Biztonsági értesítés

Kérjük, ne használja tovább a ZIGZAG mechanikus pruszikot! (Cikkszám: D22)

Ez az értesítés a 2013.04.15.-i értesítés kiegészítése.

1/3 - A ZIGZAG felső csatlakozónyílásának teherbírása

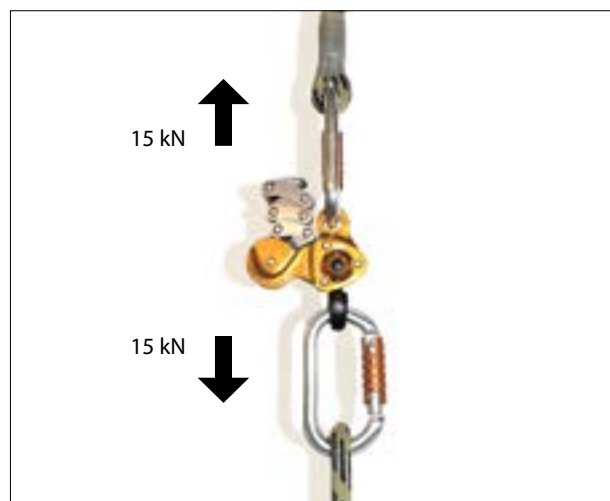
A karabiner ilyen helyzetében a ZIGZAG felső csatlakozónyílásának teherbírása 15 kN felett van.

2/3 - A ZIGZAG használata elfordult karabiner esetén

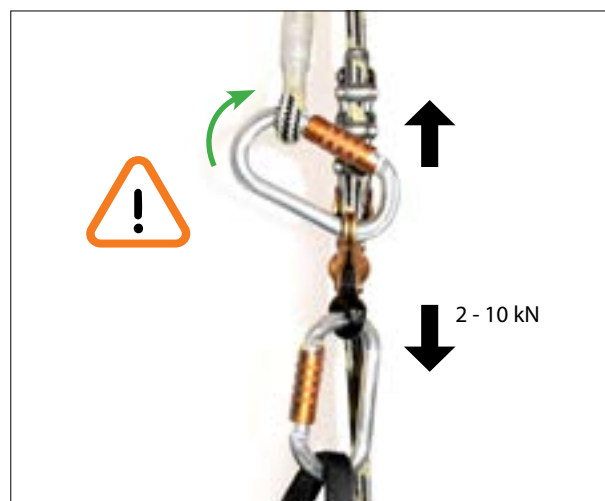
Ez a pozíció helytelen használati módnak minősül.

Megjegyzés: a vizsgált karabinerek nagy része ebből a helyzetből 2 kN erőhatásra visszafordult a hossz tengely-irányú terhelésbe.

Egyes karabinerek 10 kN erőhatásra fordultak vissza, anélkül, hogy a felső csatlakozónyílást károsították volna

3/3 - A ZIGZAG használata elfordult és rossz szögben terhelt karabinerrel.

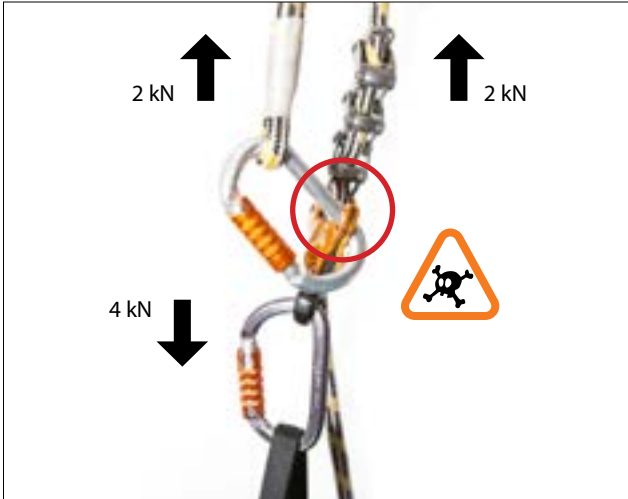
Ez a pozíció helytelen használati módnak minősül.

Ebben a pozícióban tesztelve a ZIGZAG-ra ható 4 kN erő (kis beleesés, ismételt beleesés, hirtelen megállás stb.) hatására a felső csatlakozónyílás eltört.

Valójában ebben a helyzetben az elfordult és rossz irányban terhelt karabiner igen nagy emelőhatást gyakorol, mely megsokszorozza a felső csatlakozónyílásra átvitt erőt, és annak eltöréséhez vezet.

- 1 - Megelőzés céljából javasoljuk, hogy ne használja tovább a ZIGZAG mechanikus pruszikot.
- 2 - A használat felfüggesztését javasoljuk mindaddig, míg nem találunk megoldást a felhasználó biztonságának maximális biztosítására.
- 3 - Leállítjuk a ZIGZAG értékesítését.
- 4 - Bár sokféle megoldás létezik a karabiner irányban tartására, ezek hatékonysága nem minden szituációban garantált, mivel nem áll rendelkezésre elegendő tesztelés.
- 5 - Munkatársaink minden erejükkel dolgoznak a ZIGZAG felső csatlakozónyílásába akasztott karabiner irányban tartásának ,egbízható megoldásán.
- 6 - Ezt a megoldást a www.petzl.com honlapon fogjuk közzétenni, legkésőbb 2013.05.22.-ig.
